改善箇所説明図

改善の内容

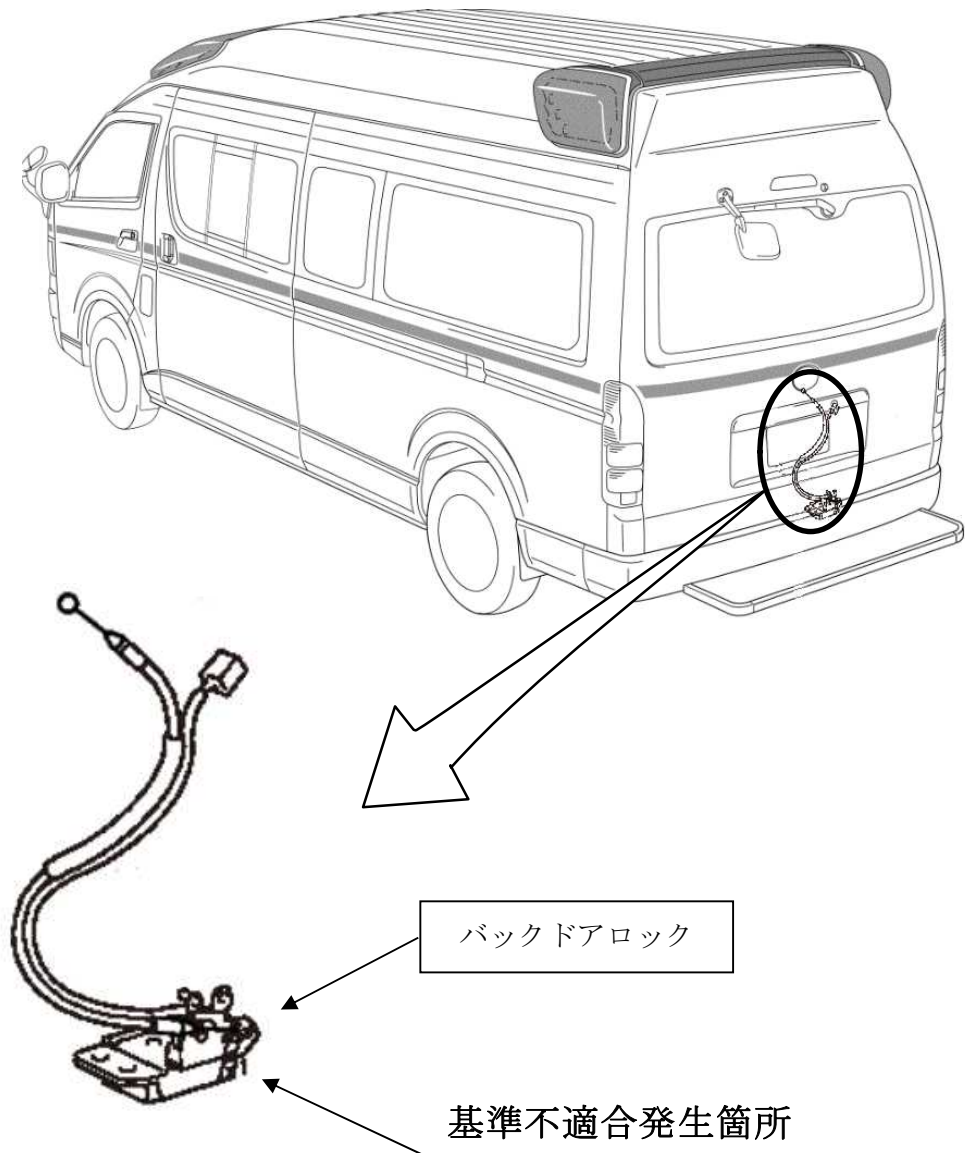
救急車において、バックドアロック構成部品の表面処理が不適切なため、バックドアの開閉を繰り返すと、当該部品が早期に摩耗し、走行中の振動等で警告灯が点灯するとともに半ドアになり、保安基準第25条（乗降口の基準）を満足しなくなるおそれがある。

全車両、バックドアロックを対策品に交換する。

識別：改善済車両には車台番号打刻の右下部に黄色ペイントを塗布する。
